Projet Agrivoltaïque du Posseck

Recueil de l'ensemble des avis sur le projet agrivoltaïque

Demande de Permis de Construire N° PC 057 325 25 00003, N° PC 057 571 25 00006 et N° PC 057 615 25 00004

Figure 1- PC2.1_modifiée

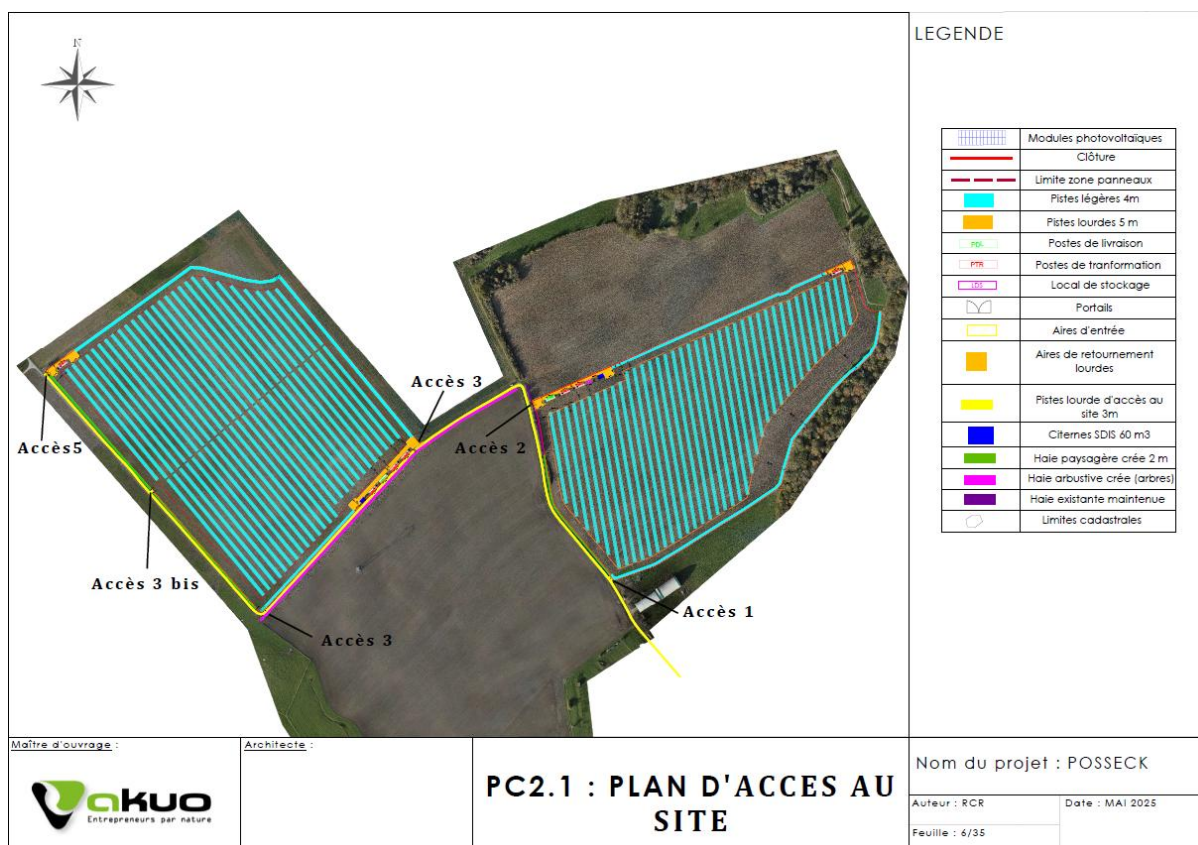
Défrichement : Le projet tel que présenté ne nécessite pas d'autorisation de défrichement au titre du code forestier, sous réserve que la piste légère entre le projet et les boisements (au sud à Rémering-lès-Puttelange) n'empiète pas sur ces derniers (les plans du PC, notamment le plan 2.1, ne sont pas clairs à ce sujet)

Les préconisations de l'ONF, formulées dans un mail du 18/08/2025 à Madame LETT seront suivies. Ainsi le porteur de projet s'engage à décaler les panneaux à plus de 50 mètres de tout espace relevant du régime forestier, soit de la limite de clôture qui sera elle-même en limite de forêt. La modification du plan de masse est jointe au présent dossier.

PC2 : PLAN DE MASSE
ZOOM RTE

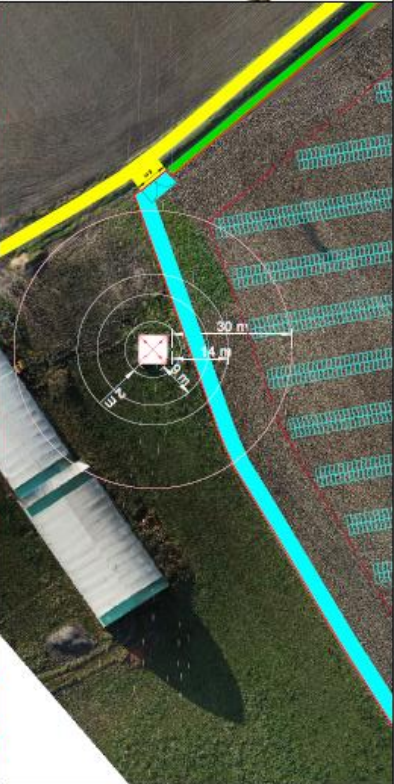
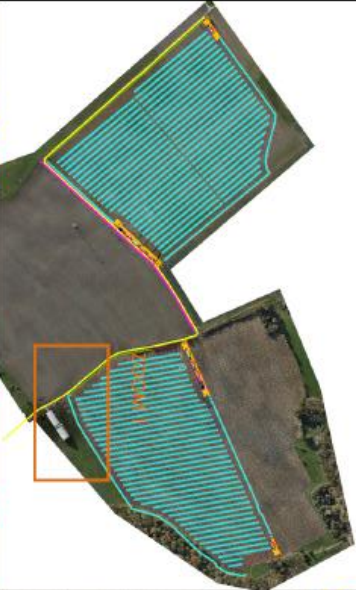
Une distance minimale de 14m entre les pieds du pylône n° 208 et des éventuels travaux de terrassement (cf. § « Pour la création de remblais ou de terrassements »).

Respect des contraintes vis-à-vis de la présence du pylône n°208 (cf. § « Présence d'un pylône dans l'enceinte du projet »).

Le porteur de projet joint un plan qui permet de bien apprécier le respect des distances. Voici en détail les distances et les infrastructures présentes sur les différentes zones :

- **De 0 à 2 m :** Comme visible sur le plan, aucune clôture, ni aucun réseau souterrain ne seront mis.
- **De 2 à 9 m :** Aucun panneaux dans cette zone et la clôture sera de type isolante.
